Rep No. B11066

コマンドスイッチ AR22VG□形非常停止用押しボタンスイッチ、DR22・DR30シリーズ ブザー 梱包方法 変更のお知らせ

AR22VG□形非常停止用押しﾎﾞﾀﾝｽｲｯﾁ、DR22･DR30ｼﾘｰｽﾞ ﾌﾞｻﾞｰの梱包方法変更

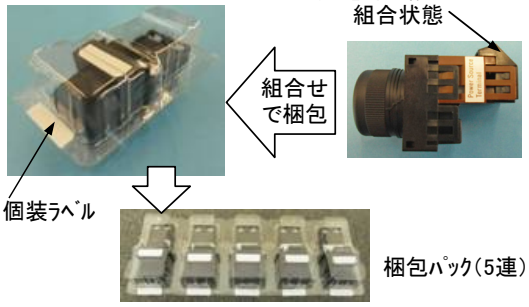
<table><tr><th>形　式</th><th>項　目</th><th>現行梱包方法</th><th>変更後梱包方法</th></tr><tr><td rowspan="2">DR22
B5,B8
DR30
B5,B6,B8</td><td>個装梱包</td><td>個装箱
※ 写真は全電圧仕様
梱包内容: 充電部保護カバーを同梱する。
入　り　数: 1台入り
外形寸法: 横49mm×縦49mm×奥行90mm</td><td>梱包ﾊﾟｯｸ
 
梱包内容: 充電部保護カバーを組合状態にて梱包
入　り　数: 5台入り(5連パック)
外形寸法: 横54.5mm*5個×縦45.5mm×奥行106mm</td></tr><tr><td>外装梱包</td><td>外装箱
入　り　数: 20台入り
外形寸法: 横217mm×縦97mm×奥行256mm</td><td>外装箱
入　り　数: 20台入り(5連パック×4)
外形寸法: 横223mm×縦100mm×奥行283mm</td></tr></table>

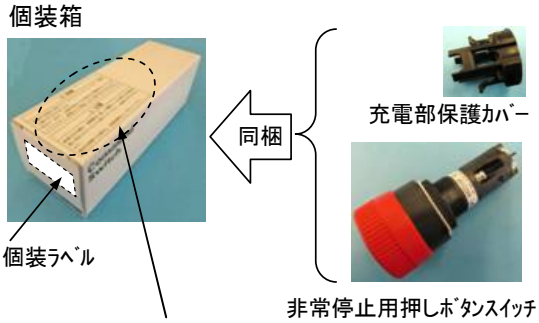
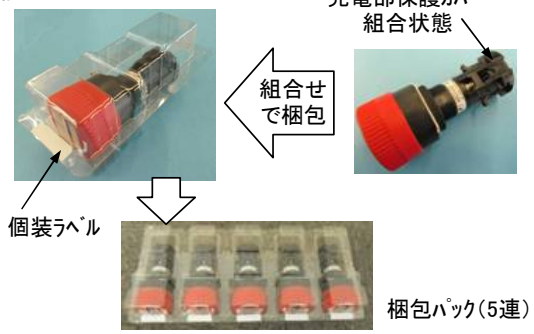
<table><tr><th>形　式</th><th>項　目</th><th>現行梱包方法</th><th>変更後梱包方法</th></tr><tr><td rowspan="2">AR22VGE
AR22VGF</td><td>個装梱包</td><td>個装箱
 
※「安全上の注意事項」表示
梱包内容: 充電部保護カバーを同梱する。
入　り　数: 1台入り
外形寸法: 横43mm×縦43mm×奥行124mm</td><td>梱包ﾊﾟｯｸ
 
梱包内容: 充電部保護カバーを組合状態にて梱包
入　り　数: 5台入り(5連パック)
外形寸法: 横54.5mm*5個×縦45.5mm×奥行126mm</td></tr><tr><td>外装梱包</td><td>外装箱
梱包内容: 同梱品無し
入　り　数: 20台入り
外形寸法: 横195mm×縦140mm×奥行225mm</td><td>外装箱
梱包内容: 取扱説明書を付属
入　り　数: 20台入り(5連パック×4)
外形寸法: 横264mm×縦100mm×奥行283mm</td></tr></table>
